ETUDE D'IMPACT – MEMOIRE EN REPONSE A L'AVIS DE LA MRAE IDF DU 22/06/2023

Projet d'ensemble immobilier Jaurès/Berteaux

Sartrouville

| TITRE | Étude d'impact du projet d'ensemble immobilier Jaurès/Berteaux à Sartrouville– Mémoire en réponse à l'avis de la MRAE IDF du 23/06/2023 |

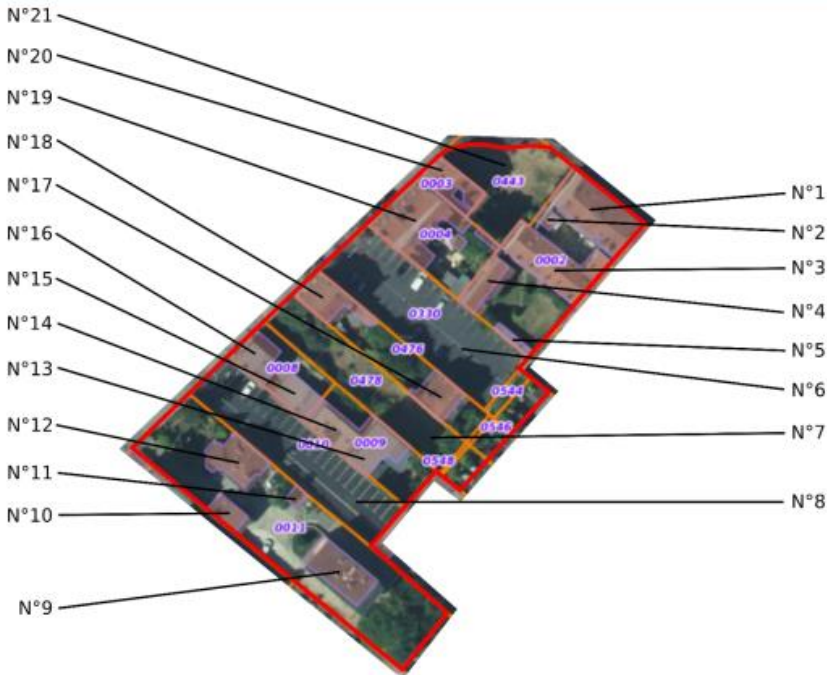
| Commentaire de la MRAe sur l'étude d'impact | Réponses | | | | | | | | | | | | | | | | | | | | | | | | | | | | | | | | | | | | | | | | | | | | | | | | | | | | | | | | | | | | |
|---|--|---|---------------|--|--|----------|------------------|----------------|---------------|--------------------------|----|-----|-----|-------------------------|-----|----|-----|--------------------------------------|----|----|-----|---|--|--|--|----------|------------------|----------------|---------------|--------------------------|----|----|----|-------------------------|-----|-----|-----|--------------------------------------|-----|-----|-----|---|--|--|--|----------|------------------|----------------|---------------|--------------------------|----|-----|-----|-------------------------|-----|-----|-----|--------------------------------------|-----|-----|-----|
| <p>Mobilité Recommandation n°10 (10) La MRAe recommande de : - réévaluer les besoins en places de stationnement automobile en tenant compte de la bonne desserte du site par les transports en commun ainsi que des publics ciblés par l'opération d'aménagement - développer l'analyse de l'état initial et des enjeux aux modes alternatifs de déplacement et préciser le nombre, la localisation et les caractéristiques des stationnements vélos prévus dans le cadre du projet</p> | <p>Stationnements automobiles :</p> <p>Les besoins en place de stationnement automobile ont été fixées sur la base des éléments du PLU de Sartrouville. Aussi, les besoins évalués au regard de la typologie des activités (logements, commerces) et du règlement du PLU sont les suivants :</p> <ul style="list-style-type: none"> ▶ Bâtiment A : 277 places (logements) + 12 places (commerces) = 289 places ▶ Bâtiment B : 140 places (logements) + 5 places (commerce) = 145 places <p>Total A+B exigible au PLU = 434 places</p> <ul style="list-style-type: none"> ▶ Bâtiment C : 344 logements pour 319 places de stationnement <p>Total A+B+C exigible au PLU = 753 places de stationnements dont 151 places de stationnement à destination du commerce.</p> <p>Au-delà du contexte réglementaire du PLU, le projet immobilier et son offre de stationnement a été construit en tenant compte de l'accessibilité en transports en communs. C'est également dans ce sens que l'opération prévoit moins de places de stationnement au niveau du bâtiment C existant car cet ilot est notamment destiné à accueillir une majorité de logements étudiants. Par ailleurs, le projet se situe au cœur d'un emplacement stratégique : en entrée de ville et proche d'une très bonne desserte en transports en communs avec 3 lignes de bus qui desservent les abords du site d'étude, dont 1 permettant de se rendre à la gare de Sartrouville rejoindre notamment le RER A et les transiliens L et J. Par ailleurs, un des projets d'Ile-de-France Mobilités a pour objectif d'améliorer la desserte en bus du territoire, et notamment les liaisons entre le pont de Bezons (Tram T2) et les gares ferroviaires d'Argenteuil, Sartrouville et Cormeilles-en-Parisis. Pour ce faire, le projet prévoit l'aménagement de voies réservées aux bus et de mesures d'accompagnement permettant d'améliorer le service, et notamment les temps de parcours et la régularité des bus.</p> <p>Le site présente également une bonne desserte ferrée, localisé à environ 500 mètres du projet immobilier, cette desserte permet de relier rapidement Sartrouville aux grands pôles économiques de l'Ouest francilien ainsi qu'à la capitale. Le RER A relie ainsi Sartrouville à Poissy, Cergy ou Paris via la Défense. La ligne SNCF « L » relie la commune à Mantes la Jolie, Cergy et Paris Saint-Lazare. On peut ainsi, par exemple, atteindre Nanterre en 5 minutes, La Défense en 10 minutes et Paris en 20 minutes. La ligne « J » passe également à Sartrouville.</p> <p>Un schéma directeur cyclable :</p> <p>La ville de Sartrouville a adopté un schéma directeur des aménagements cyclables pour la période 2019-2026. Ce schéma a été élaboré par la Communauté d'agglomération Saint Germain Boucles de Seine afin de répondre aux enjeux suivants :</p> <ul style="list-style-type: none"> ▶ Réduire les effets de rupture (Seine et autoroutes) | | | | | | | | | | | | | | | | | | | | | | | | | | | | | | | | | | | | | | | | | | | | | | | | | | | | | | | | | | | | |

| Commentaire de la MRAe sur l'étude d'impact | Réponses |
|---|---|
| | <ul style="list-style-type: none"> ▶ Assurer l'accessibilité aux pôles emplois ▶ Sécuriser le rabattement vers les gares ▶ Proposer des parcours touristiques continus <p>Sartrouville fait partie des pôles majeurs identifiés dans ce schéma directeur pour la valorisation et le renforcement du réseau cyclable à l'échelle de l'agglomération (réseau cyclable structurant, réseau express, réseau complémentaire, amélioration du stationnement vélo, ...). Aussi, le projet immobilier participe à la valorisation des modes doux et s'inscrit dans la lignée du schéma directeur des aménagements cyclables de la Communauté d'agglomération Saint Germain Boucles de Seine car il prévoit par typologie de logement et par bâtiment, une superficie de stationnement vélos à respecter (cf. permis de construire).</p> <p>Ces éléments de réponses ont été mis à jour dans l'étude d'impact en page 11 (impacts/mesures).</p> <p><u>Enjeux liés aux modes alternatifs de déplacement (nombre, localisation et caractéristiques des stationnements vélos prévus dans le projet)</u></p> <p>Sur le réseau de voirie du quartier, il n'y a pas d'aménagement cyclable sur les voies structurantes (hormis une bande cyclable sur l'Av. Maurice Bertaux à l'ouest du carrefour giratoire avec l'Av. Jean Jaurès). Des voies partagées sont cependant aménagées dans le quartier, avec une circulation apaisée. Sur ces voies, les vélos peuvent circuler dans de bonnes conditions. Un aménagement cyclable est prévu par l'Agglomération Saint Germain Boucles de Seine dans le quartier (voir carte page suivante). Il empruntera l'Av. Jean Jaurès et l'Av. Maurice Bertaux et permettra de relier le site à la gare de Sartrouville. D'autre part, le projet prévoit la réalisation d'une offre de stationnement importante pour les vélos. La répartition de l'offre de stationnement pour les vélos se fera comme suit :</p> <ul style="list-style-type: none"> ▶ une surface de 310 m² environ pour le stationnement des vélos dans l'îlot C, ▶ une surface de 500 m² environ pour le stationnement des vélos dans les îlots A et B. <p>Cette surface dédiée au stationnement des vélos correspond aux exigences du PLU, et permettra d'aménager entre 540 et 620 places pour les vélos (en fonction de l'organisation et de l'aménagement des espaces de stationnement des vélos).</p> |
